リコール届出一覧表

リコール届出日：平成16年5月10日

リコール届出番号	外-1109	リコール開始日	平成16年5月11日		
届出者の氏名又は名称	フォルクスワーゲングループジャパン株式会社 代表取締役社長 梅野 勉		製作国：ドイツ連邦共和国 製作者名：フォルクスワーゲン株式会社 問い合わせ先： フォルクスワーゲン カスタマー センター (フリーフォン)0070-800-551133 (アドレス) http://www.volkswagen.co.jp/		
不具合の部位(部品名)	電気装置(制動灯用スイッチ)				
基準不適合状態にあると認める構造、措置又は性能の状況及びその原因	制動灯用スイッチの組み付け方法が不適切なため、制動灯用スイッチの取付け部が損傷し、スイッチ内部の接点を可動させるロッドの位置がずれているものがある。そのため、そのまま使用を続けると、当該ロッドが摩耗して制動灯が常時点灯する、または接点上に摩耗粉が堆積して制動灯が点灯しなくなるおそれがある。				
改善措置の内容	全車両、新品の制動灯用スイッチを正規の方法で組み付ける。				
不具合件数	28件		事故の有無	0件	
発見の動機	海外からの情報による。				
自動車使用者及び自動車分解整備事業者に周知させるための措置	<ul style="list-style-type: none"> ・ 自動車使用者：ダイレクトメールで通知する。 ・ 自動車分解整備事業者：日整連発行の機関誌に掲載する。 ・ 対策実施済車には、後面ガラス左下隅に外-1109のステッカーを貼付する。 				
車名	型式	通称名	リコール対象車の車台番号(シリアル番号)の範囲及び輸入期間	リコール対象車両の台数	備考
フォルクスワーゲン	-不明-	VWニュー ビートル	3VWBB61C4WM032435 => 3VWBB61C4WM050594 平成10年08月19日 => 平成10年11月16日	5	
			3VWCA21C8XM400312 => 3VWCC21CXXM424301 平成10年10月12日 => 平成10年11月16日	16	
	GF-9CAQY	VWニュー ビートル	WVWZZZ9CZ1M610849 => WVWZZZ9CZ1M655243 平成12年09月25日 => 平成13年08月29日	12,331

改善箇所説明図

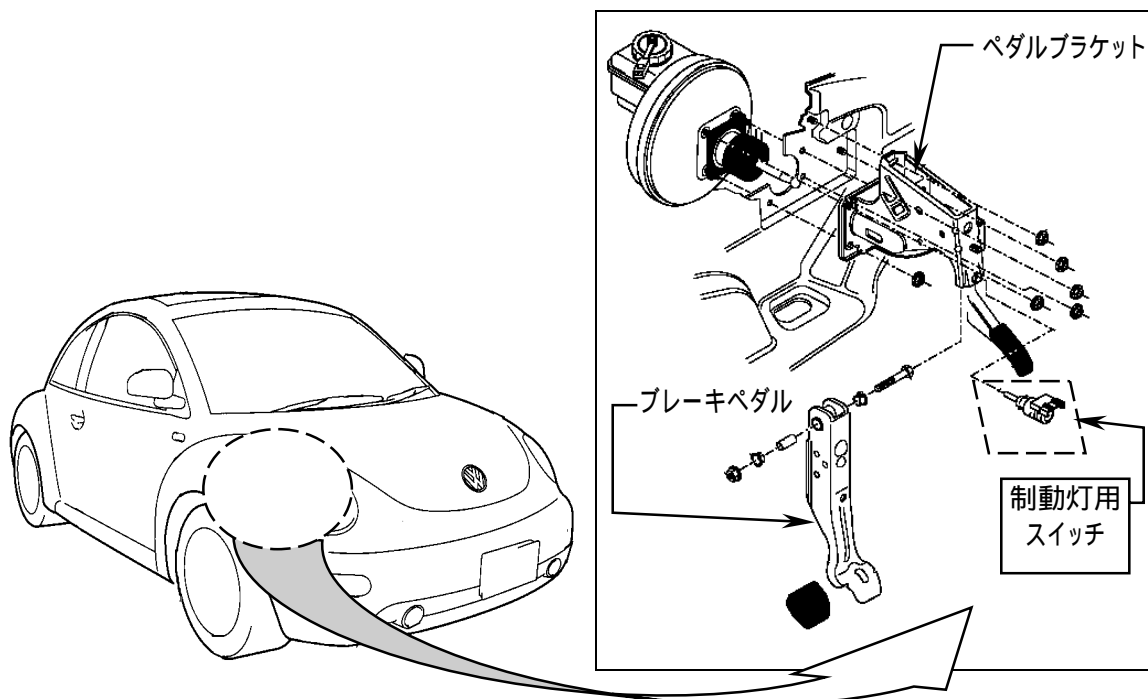
基準不適合状態にあると認める構造、装置又は性能の状況及びその原因

制動灯用スイッチの組み付け方法が不適切なため、制動灯用スイッチの取付け部が損傷し、スイッチ内部の接点を可動させるロッドの位置がずれているものがある。そのため、そのまま使用を続けると、当該ロッドが摩耗して制動灯が常時点灯する、または接点上に摩耗粉が堆積して制動灯が点灯しなくなるおそれがある。

改善措置の内容

全車両、新品の制動灯用スイッチを正規の方法で組み付ける。
